Grupo de Gestión de Notificaciones**CONSTANCIA DE NOTIFICACIÓN MEDIANTE PUBLICACIÓN DE AVISO****Resolución No. 1841 del 23 de agosto de 2023**

RESOLUCIÓN N° 1841

“Por la cual se resuelve un recurso de reposición interpuesto en contra de la Resolución 1146 del 5 de junio de 2023 y se toman otras determinaciones”

Figura 1. Criterios de delimitación del Área de Influencia del medio biótico presentada por la Sociedad.

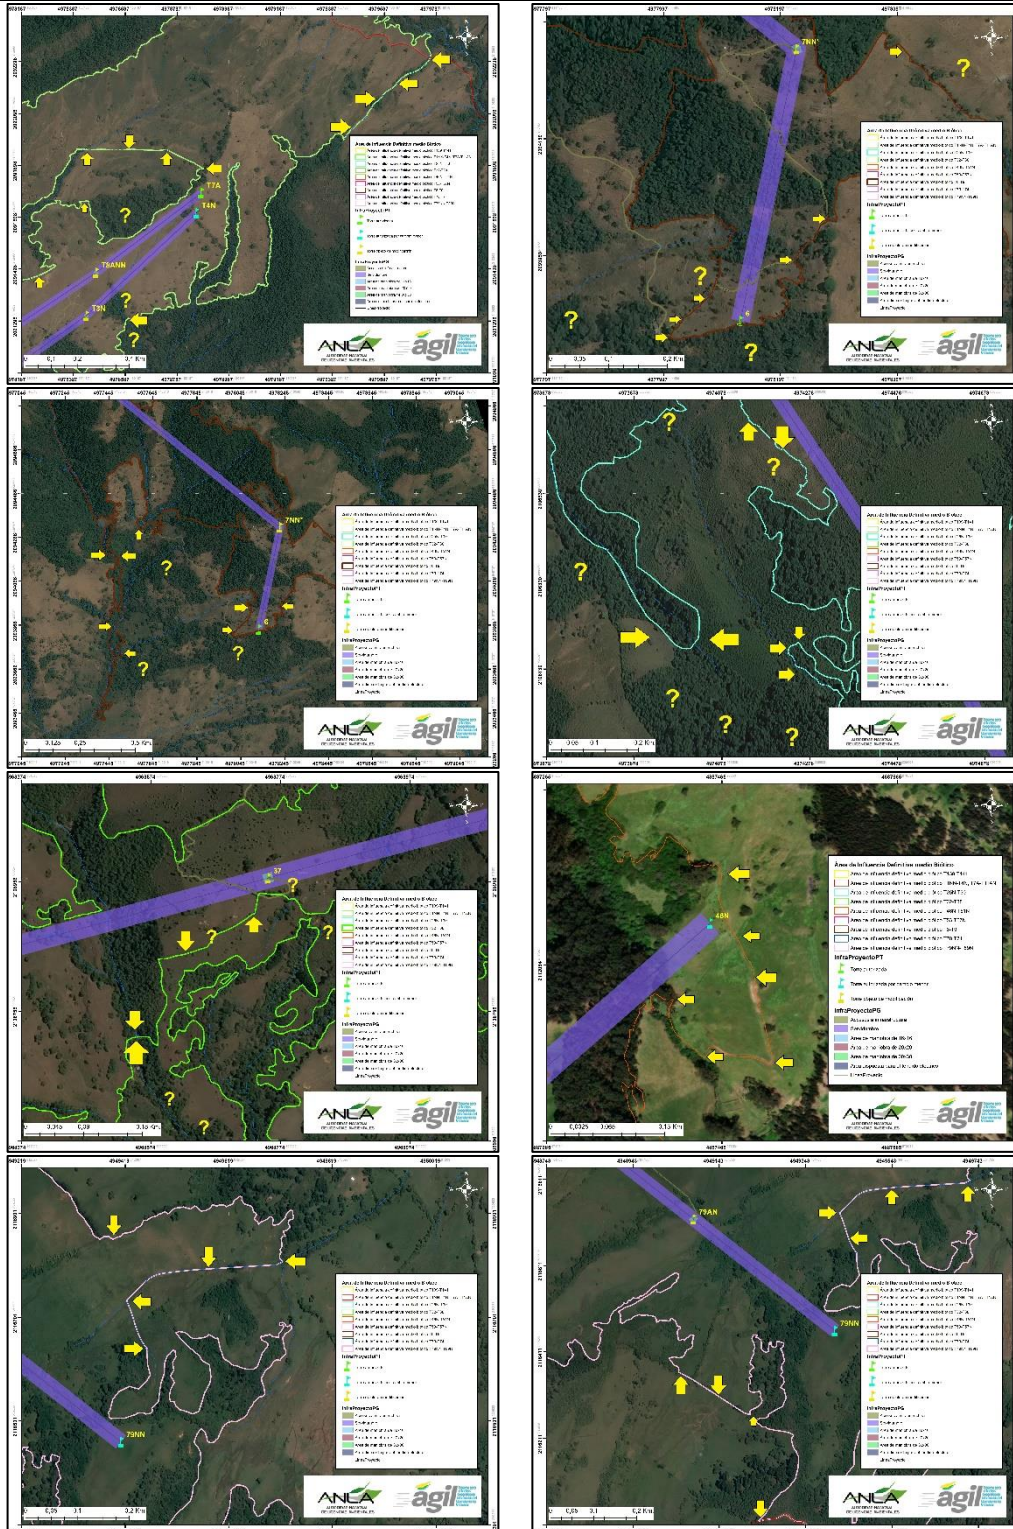
Con respecto a la potencial trascendencia de impactos el Equipo Técnico Evaluador de la ANLA identificó que, en el área de influencia del medio biótico definida por la Sociedad, en diferentes sectores se realizó la delimitación con base a criterios físicos (p.ej. caminos, senderos y drenajes sencillos); áreas que se presentan en las siguientes figuras. Entre los diferentes ejemplos expuestos, también se identificó en la delimitación del área de influencia biótica áreas sin criterio de continuidad de coberturas naturales de la tierra (p.ej. bosque de galería y/o ripario, bosque denso alto de tierra firme, bosque fragmentado y vegetación secundaria), sitios donde se debe dar mayor prioridad durante la ejecución de los monitoreos de seguimiento de fauna silvestre y la verificación de medidas de manejo establecidas por el proyecto.

De la misma forma, no se considera procedente revocar los numerales 3, 5 y 6 de la ficha “SFS Programa de seguimiento y monitoreo del recurso fauna”, como quiera que la evaluación realizada en el trámite de modificación de licencia ambiental generó incertidumbre de la trascendencia de los diferentes impactos negativos en los componentes de fauna y flora silvestre en diferentes sectores del área de influencia del medio biótico delimitada por la Sociedad, por esta razón fue necesario imponer las obligaciones establecidas en la ficha, en consecuencia, se confirman los numeral 3, 5 y 6 de la Ficha “SFS Programa de seguimiento y monitoreo del recurso fauna”, del ordinal i Medio Biótico del artículo noveno de la Resolución 1146 del 5 de junio de 2023, tal y como quedará plasmado en la parte resolutive del presente acto administrativo.
